## Synthèse des observations de l'enquête publique

### 1.1. Observations générales ou sans localisation

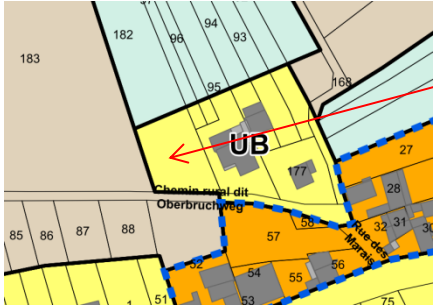
En zone UJ, pour l'implantation par rapport aux voies publiques ou privées 2.1.2. Les constructions et usage et affectation du sol nécessaires à l'exploitation des réseaux peuvent être implantées à une distance comprise entre 0 et 1 mètre à partir de l'alignement des voies publiques et de la limite d'emprise des voies privées, à modifier ou à créer. 2.1.3. Pour les constructions existantes ne respectant pas les règles précédentes, en cas de transformation ou extension, l'implantation peut se faire dans le prolongement de la construction sans aggraver la situation existante selon le schéma des dispositions générales. Peut-on clarifier, car visiblement pas de réglementation pour les autres constructions (voir si terrains en UJ avec limite publique) ?		En accord avec la proposition de réponse qui sera soumise à l'approbation du Conseil communautaire	Les autres constructions pourraient être réglementées avec un recul de minimum 2 mètres de la voie publique ou privée				X

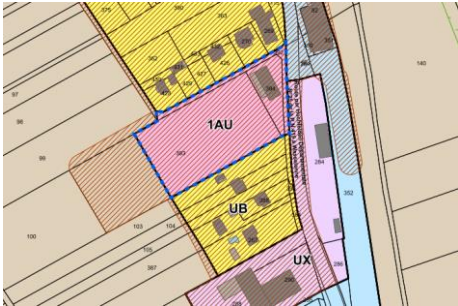
BOS002	<p>Demande concerne les parcelles 55 et 56, section 21 pour réexamen de la piste cyclable (BOS08) qui pourrait être dangereuse dans la traversée de Bossendorf.</p>  <p>Demande des explications sur la bande verte proposée dans l'OAP en limite Nord de la zone UB et sur le système de traitement des eaux pluviales</p>		En accord avec la proposition de réponse qui sera soumise à l'approbation du Conseil communautaire	<p>La piste cyclable entre Hochfelden et Lixhausen est matérialisée dans le PLUI à travers l'affichage de deux emplacements réservés notés BOS01 (Sud du village de Bossendorf) et BOS02 (Nord du village de Bossendorf). L'emplacement réservé BOS08 pourrait être maintenu pour permettre, lors de la traversée d'agglomération, un partage de chaussée entre les véhicules et les cycles. Par ailleurs, pour l'ER au Sud, il s'agit de permettre le cas échéant aux cyclistes de s'insérer dans la circulation au nord du carrefour.</p> <p>L'OAP en zone UB permet de préciser les attendus sur ce secteur. La gestion des eaux pluviales sera collective selon l'OAP et individuelle selon le règlement de la zone UB. La bande verte proposée entre la zone UA et UB permet de garder un espace vert entre les bâtiments présents encore en bon état en zone UA et les futures constructions en zone UB.</p> <p><u>Avis de la commune par rapport à la demande</u> : défavorable</p>			X	X

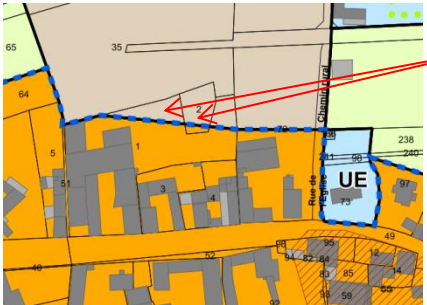
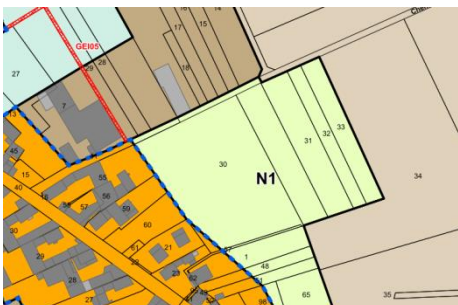
ETT005	<p>Bassin de rétention : initialement 12 bassins de rétention étaient prévus dans le cadre du PAPI par les études du cabinet SAFEGE. Ce même cabinet décide de ne plus en retenir que 5. 2 bassins qui paraissent prioritaires ne sont plus retenus, à savoir celui situé côté Nord du cimetière israélite, destiné à protéger la voie ferrée des inondations et celui situé à l'arrière de la parcelle cadastrée section 30 n°437 destiné à protéger le secteur le long de la RD25 vers Alteckendorf</p> <p>L'urbanisation de l'ancien terrain de football section 30, parcelle 102 était prévue sur toute sa surface. Une OAP a été réalisée à cette fin. Juste avant l'arrêt du PLUI, sa surface a été réduite de manière conséquente. L'urbanisation entière de cette parcelle est vitale pour les finances de la commune.</p>  <p>Demande la correction de la zone 1AU. 2 options :</p> <ul style="list-style-type: none"> <li>- soit augmenter la zone 1AU à la totalité de la parcelle 384, comme initialement prévu,</li> <li>- soit répartir cette surface sur les deux zones 1AU, un complément sur la parcelle 384 et le reste sur la parcelle 99 à côté de la parcelle du terrain de foot</li> </ul>	oui	<p>En accord avec la proposition de réponse qui sera soumise à l'approbation du Conseil communautaire</p> <p>La C.E est en accord avec la réponse donnée en ce qui concerne l'argumentation vis-à-vis les contraintes propres à cette parcelle rendant difficile l'urbanisation sur la totalité du terrain de football.</p> <p>On suggère que la commune, en concertation avec le conseil communautaire, reprenne l'OAP propre à l'urbanisation d'une partie du terrain de football afin de prendre en compte la question des coulées de boue dans ce secteur et d'imaginer la mise en place d'une nouvelle OAP afin de permettre à la commune de bien disposer de 1.53ha à terme. Point qui pourrait être repris lors d'une procédure de modification du PLUI.</p> <p>Néanmoins il important de revenir aux orientations du PLUi et de bien garantir à la commune d'Ettendorf la possibilité de consommer des espaces non bâtis à hauteur de 1.53ha.</p> <p>La problématique de la ligne électrique sur la parcelle 384 est bien réelle et revenir à l'urbanisation de la totalité de cette parcelle n'est pas souhaitable.</p>	<p>Aujourd'hui le SDEA qui détient la compétence GEMAPI ne retient pas la proposition de rajouter d'autres emplacements réservés à son bénéfice.</p> <p>En effet, selon le SDEA, bien que tous les ouvrages prévus par l'étude SAFEGE soient encore d'actualité, le choix a été fait lors des réunions techniques de ne maintenir en ER que les parcelles nécessitant des travaux de décaissement pour optimiser les capacités de stockage. C'est pourquoi seul 5 ouvrages prévus ont abouti à la définition d'ER, alors que les autres sont constitués de rehaussements de chemins ou de mise en œuvre de digues dont la géométrie définitive n'est pas encore définie, ne permettant pas de définir des ER suffisamment précis.</p> <p>L'ensemble du terrain de football représente une excroissance par rapport à l'urbanisation riveraine. Cet espace est aussi contraint par le risque « coulée d'eaux boueuses ». Le PLUI a cherché systématiquement à ne pas exposer de population supplémentaire à ce risque.</p> <p>La DDT s'est exprimée lors de la réunion PPA2 du 29 janvier 2019 en indiquant qu'elle était inquiète de la pertinence d'une zone 1AU aussi profonde vis-à-vis des paysages.</p> <p>Par ailleurs, le SCOTERS souligne que cette zone est soumise au risque coulée d'eau boueuse : c'est la seule zone 1AU du PLUI dans ce cas de figure : attention.</p> <p>Les projets d'extension de type 1AU ou 2AU ont été élaborés en collaboration avec la commune.</p> <p>La parcelle 384 est contrainte par une ligne à haute tension qui a conduit à dimensionner la zone 1AU en retrait de la ligne électrique.</p>			X	X

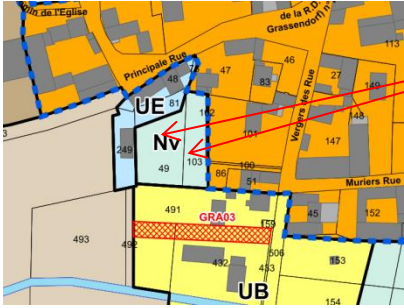
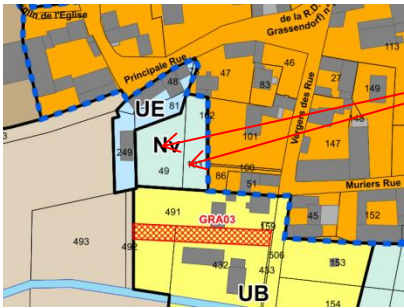
GEI004	<p>Demande concerne les parcelles 22, 23 et 24, section 01 pour intégration en zone UA</p> 		<p>En accord avec la proposition de réponse qui sera soumise à l'approbation du Conseil communautaire</p>	<p>L'arrière des parcelles 22, 23 et 24, section 1 pourrait être noté pour partie en zone UA sans empiéter sur les vergers.</p> <p><u>Avis de la commune par rapport à la demande</u> : favorable</p>				X

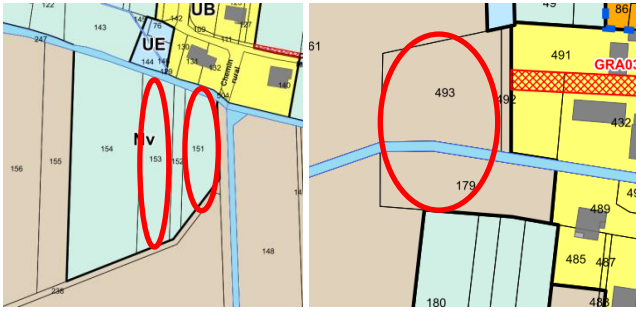
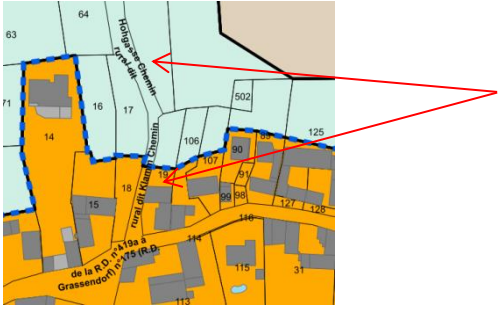
ZOE004	<p>Demande concerne les parcelles 13, 15, 16, 47, 48, 49, 50 et 51, section 11 pour classement en zone NV.</p> 		En accord avec la proposition de réponse qui sera soumise à l'approbation du Conseil communautaire	<p>Les parcelles 13, 15, 16, 48 et 50, section 11 pourraient être notées en zone NV.</p> <p><u>Avis de la commune par rapport à la demande : favorable</u></p>				X

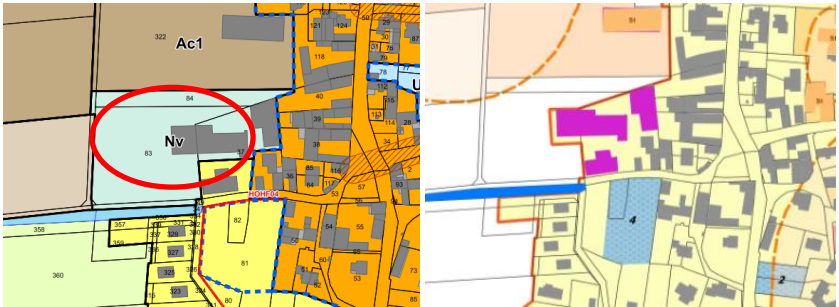
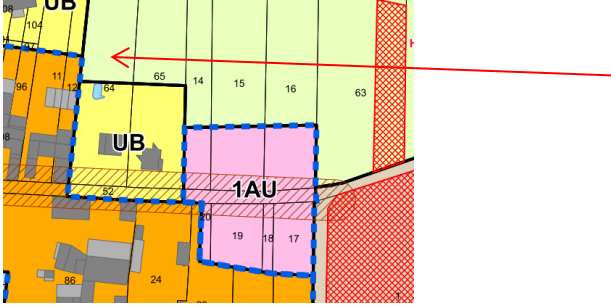
HOC013	<p>Demande concerne la parcelle 230, section 23 pour une étude supplémentaire concernant la desserte de la zone 2AU. S'étonne qu'il n'y a pas d'OAP</p> 		En accord avec la proposition de réponse qui sera soumise à l'approbation du Conseil communautaire	<p>La desserte de la zone 2AU sera étudiée finement lors de son passage en zone 1AU.</p> <p>Les zones 2AU ne bénéficient pas d'OAP, seules les zones 1AU en disposent.</p> <p><u>Avis de la commune par rapport à la demande : défavorable</u></p>

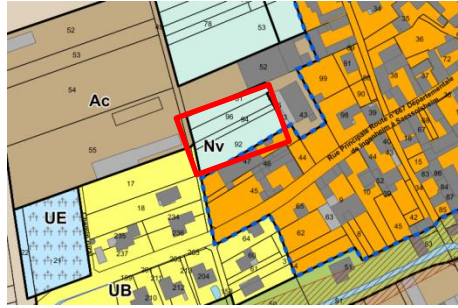
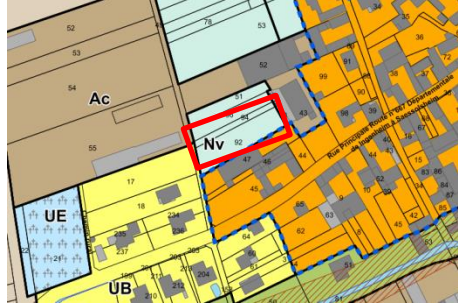
SCHA001	<p>Demande concerne la parcelle 13, section 01 située dans la zone 1AU qui ne sera pas vendue</p> 	oui	En accord avec la proposition de réponse qui sera soumise à l'approbation du Conseil communautaire	<p>La parcelle 13 est incluse dans un projet de nouveau quartier qui pourrait se développer en plusieurs phases.</p> <p><u>Avis de la commune par rapport à la demande</u> : défavorable</p>

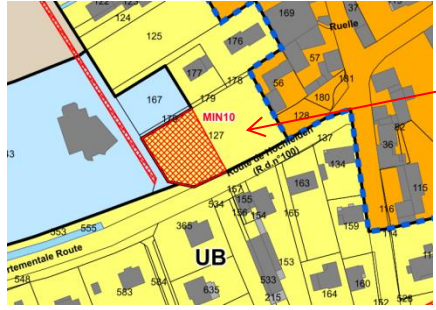
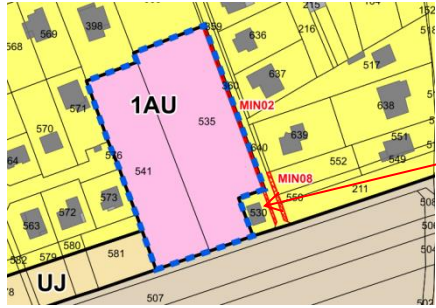
LIX007	<p>Demande concerne les parcelles 19, 20, 271 et 272, section 6 pour inscription uniquement en zone AC afin de limiter les risques pour les personnes et les biens.</p> 		<p>La C.E s'étonne à la fois de la demande de M. le maire de Lixhausen et la réponse du porteur du projet.</p> <p>Ce point aurait dû être traité en amont du PLUI arrêté .le déclassement en zone Nv, demandé par un membre du conseil communautaire perturbe la procédure d'enquête publique puisque l'exploitant ne peut plus donner son avis .La C.E propose que si ces parcelles devaient être reclassées en zone Nv, ceci devrait se faire seulement lors d'une prochaine modification du PLUI. En revanche si un risque notoire est avéré dans ce cas le Maitre d'ouvrage devrait s'acquitter d'un diagnostic de risque et de rechercher un compromis avec l'exploitant.</p>	<p>Les parcelles 266, 267, 268, 270, 123 et 283 sont dans un espace naturel sensible délimité par le Conseil Départemental du Bas-Rhin. Elles pourraient être notées en zone Nv.</p> <p><u>Avis de la commune par rapport à la demande</u> : favorable</p>				X

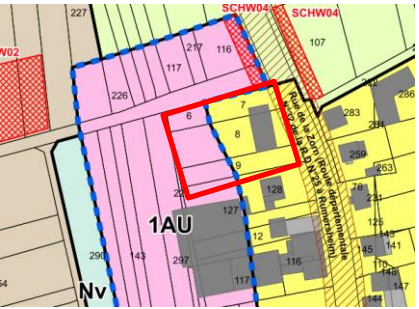
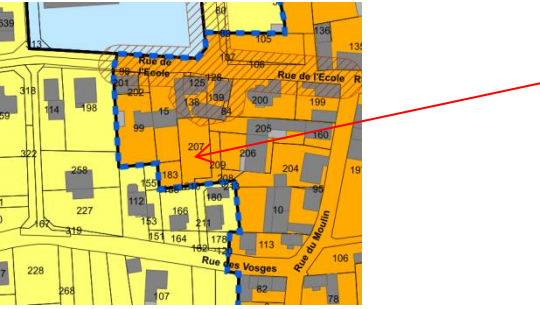
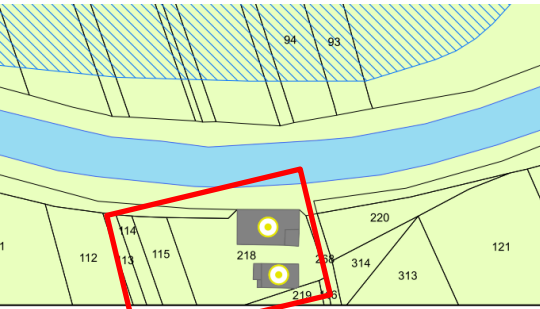
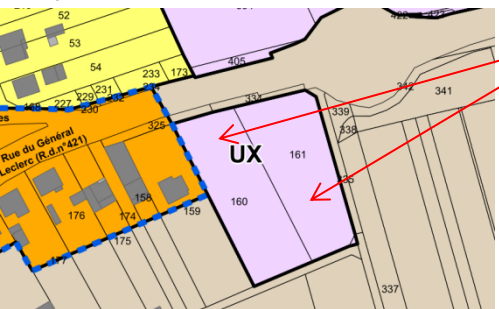
MUT007	<p>Demande concerne les parcelles 28 et 29, section 16 pour être constructible</p> 	oui	En accord avec la proposition de réponse qui sera soumise à l'approbation du Conseil communautaire	<p>La parcelle est située en dehors de l'enveloppe urbaine. Le réseau eau potable n'est pas présent. Le PLUI doit être le garant d'une modération de la consommation des espaces agricole et naturel. La commune de Mutzenhouse est contrainte au niveau de la consommation de l'espace.</p> <p>Le territoire du Pays de la Zorn est contraint par le risque « coulée d'eaux boueuses » qui est pris en compte notamment sur Mutzenhouse par l'affichage d'emplacement réservé pour la création d'ouvrages de ralentissement situés en amont des zones bâties afin de préserver la population du risque</p> <p><u>Avis de la commune par rapport à la demande</u> : défavorable</p>					
MUT008	Pas de demande	oui	/	/					
MUT009	<p>Demande concerne les parcelles 421 et 422, section 16 pour une constructibilité sur l'ensemble des deux parcelles</p> 	oui	En accord avec la proposition de réponse qui sera soumise à l'approbation du Conseil communautaire	<p>Le PLUI pourrait afficher dans le cadre de projet de plusieurs constructions sur des parcelles non viabilisées une zone à urbaniser qui va permettre de répondre à cette attente. La zone 1AU bénéficie d'une OAP pour organiser l'espace constructible.</p> <p>La parcelle restante (n°365) pourrait être placée pour partie en UA et pour partie en UB.</p> <p><u>Avis de la commune par rapport à la demande</u> : favorable</p>			X	X
